国立研究開発法人日本原子力研究開発機構大洗研究所（南地区）

原子炉設置変更許可申請書（高速実験炉原子炉施設の変更）の本文及び添付書類の一部補正（第3回）の新旧対比表

第 2.1 図 未臨界状態からの制御棒の異常な引抜き (1/2)

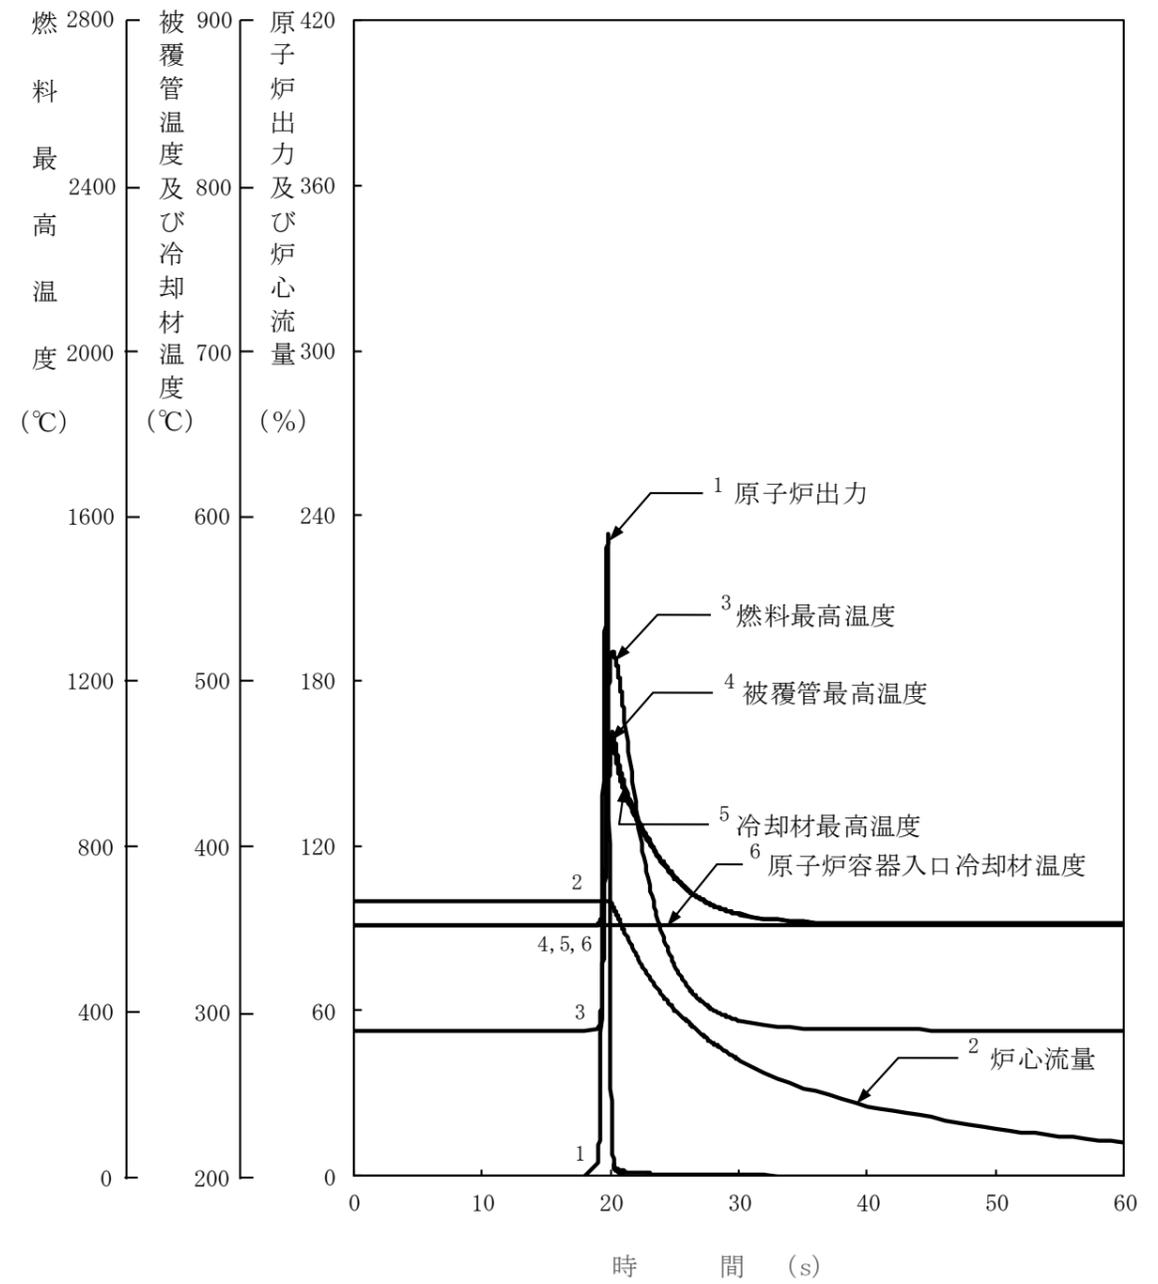
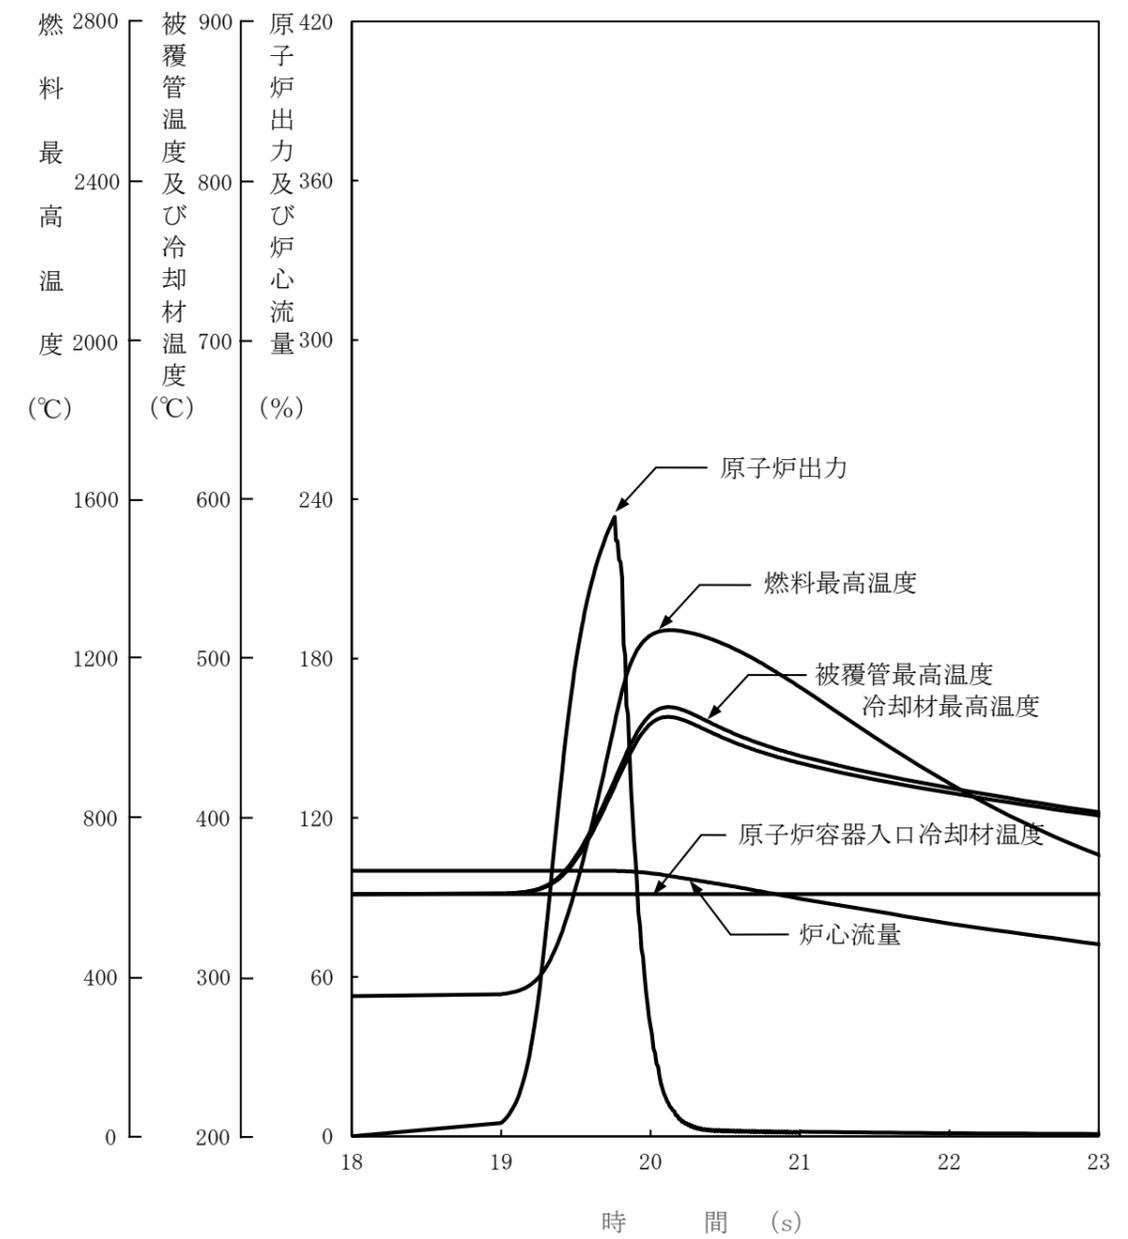
変更前 (2021.12.2 付補正)

変更後

第 4. 3. 3. 9. 2 図 1 次冷却材漏えい (安全容器内配管 (内管) 破損) 及び  
安全容器内配管 (外管) 破損の重畳事故  
(炉心損傷防止措置：安全容器内冷却材の保持及び補助冷却設備による冷却)

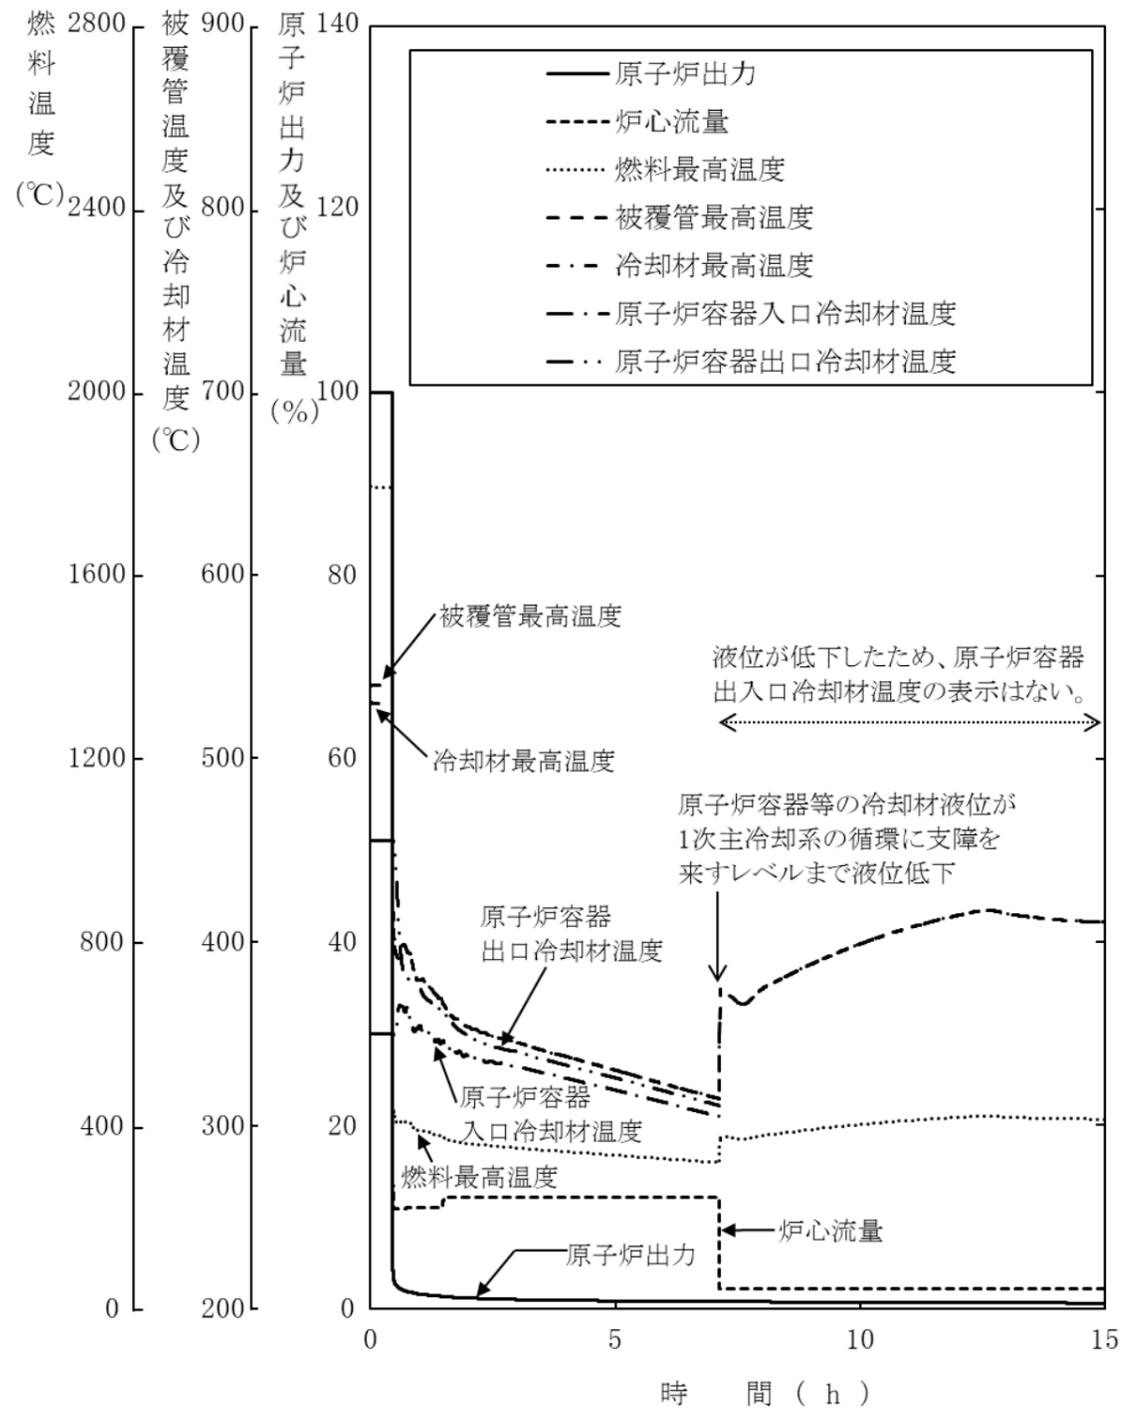
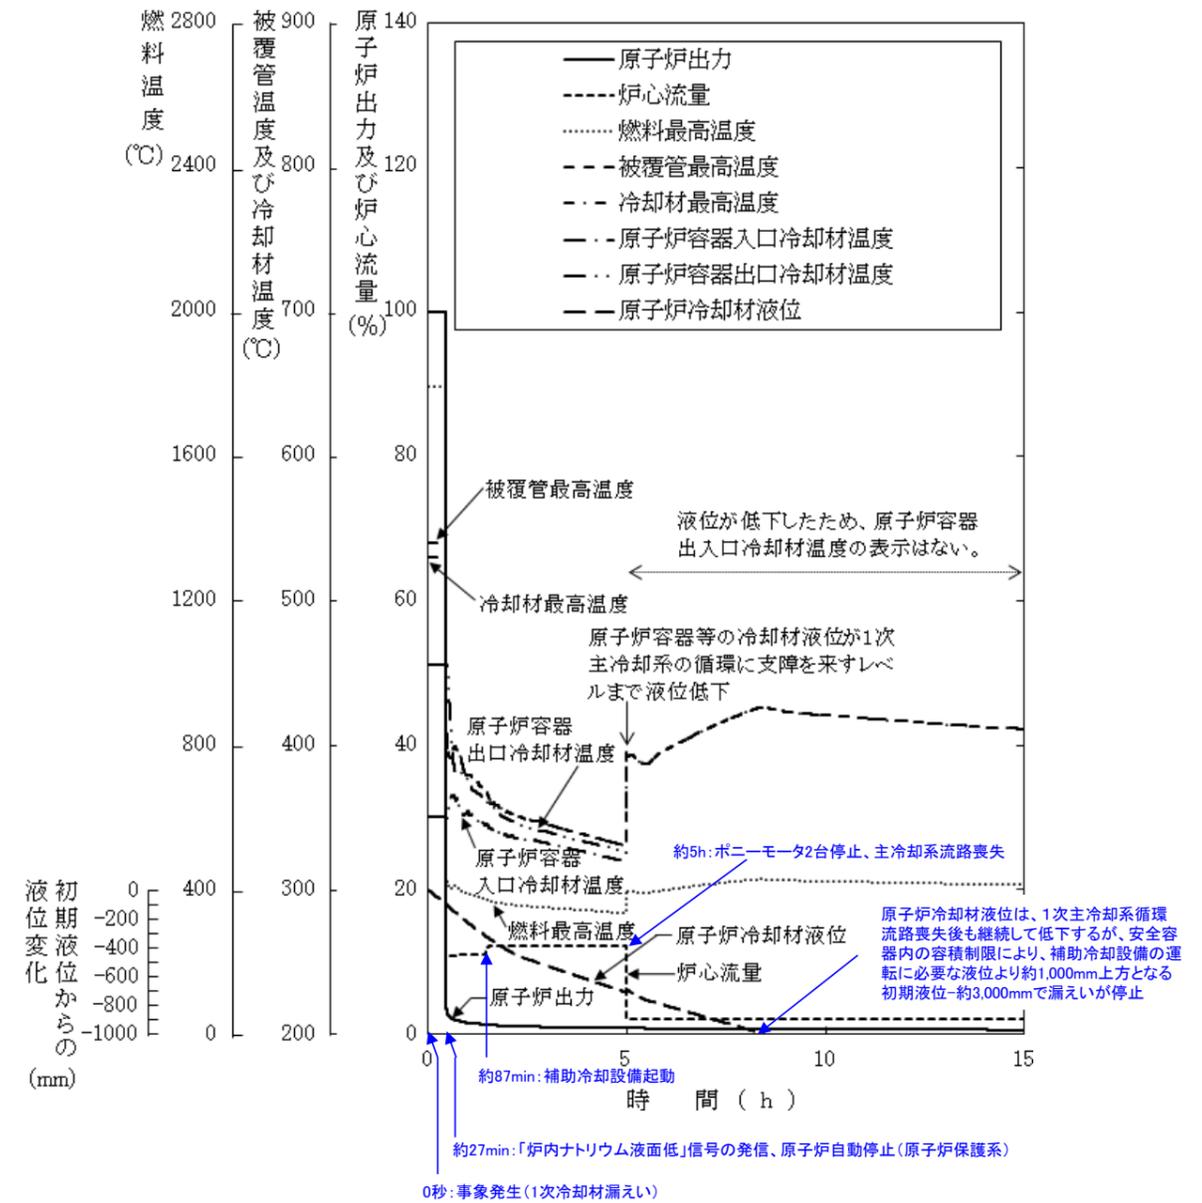
第 4. 2. 8. 2 図 1 次冷却材漏えい (2 箇所) 事故  
(炉心損傷防止措置：安全容器内冷却材の保持及び補助冷却設備による冷却)

第 4. 3. 3. 9. 3 図 1 次冷却材漏えい (安全容器内配管 (内管) 破損)  
及び安全容器内配管 (外管) 破損の重畳事故  
(炉心損傷防止措置：安全容器内冷却材の保持及び補助冷却設備による冷却)

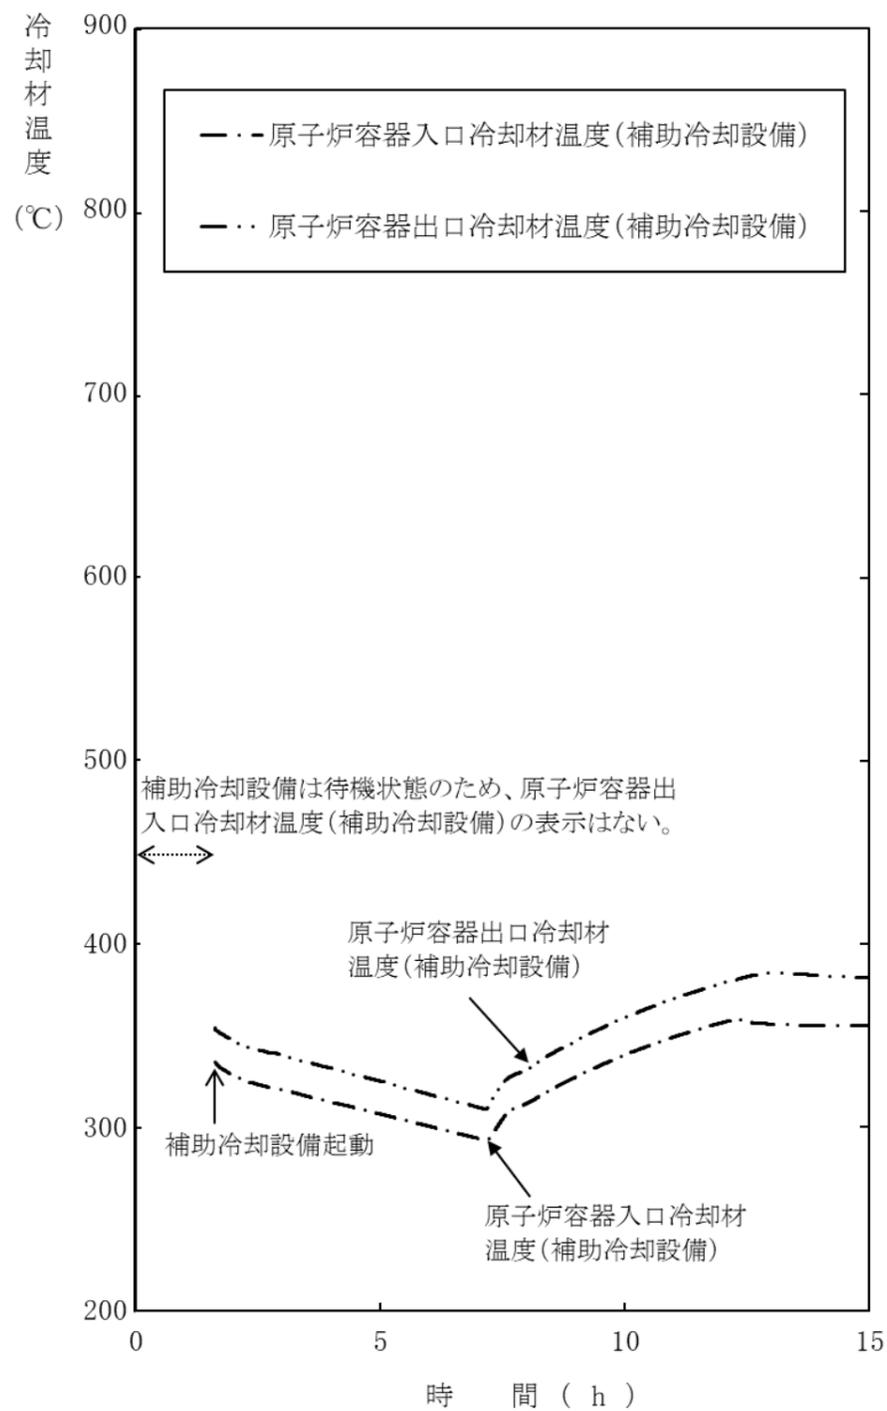
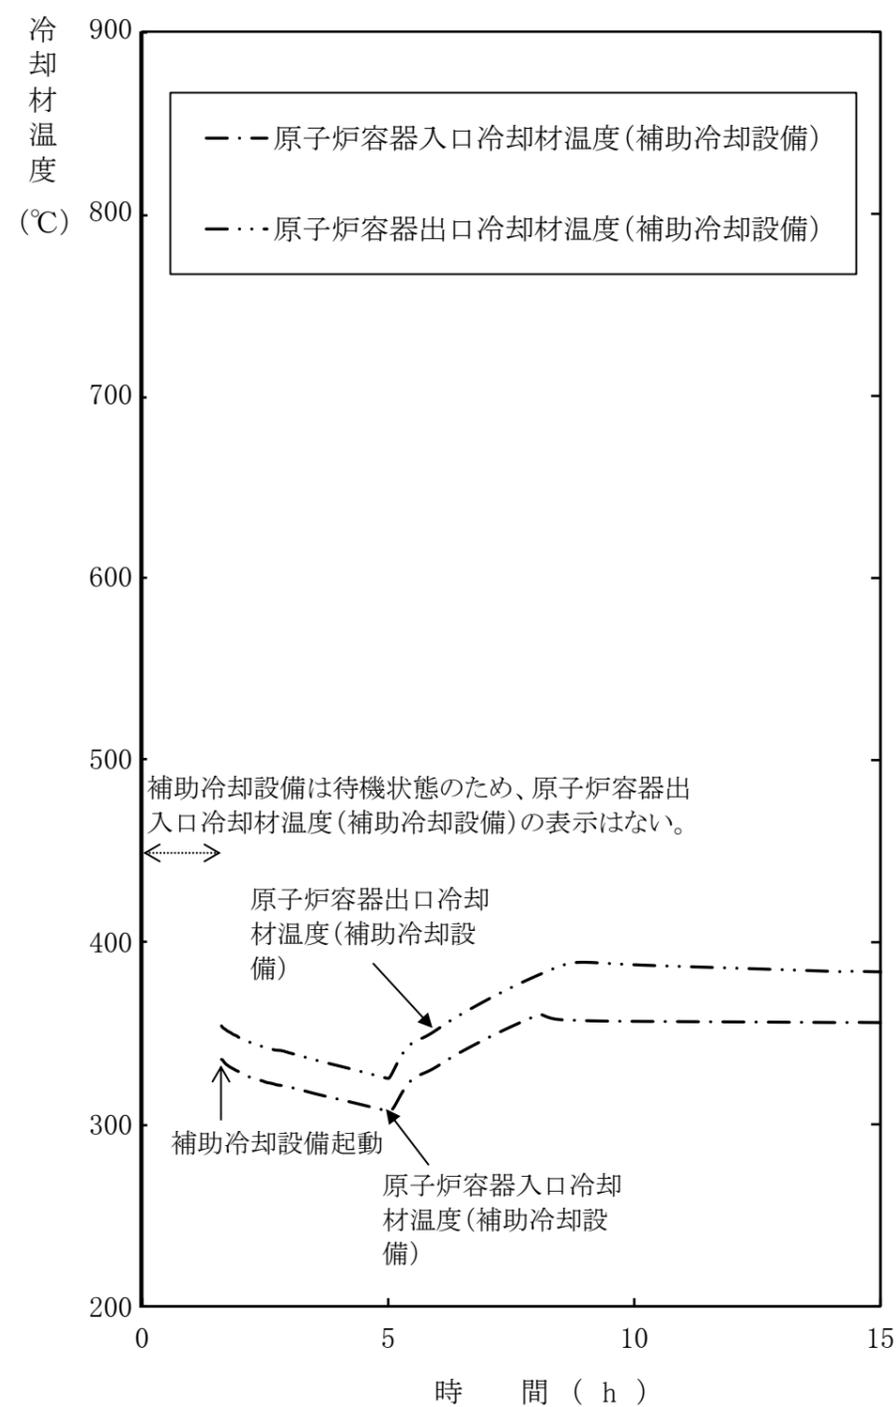
第 4. 2. 8. 3 図 1 次冷却材漏えい (2 箇所) 事故  
(炉心損傷防止措置：安全容器内冷却材の保持及び補助冷却設備による冷却)
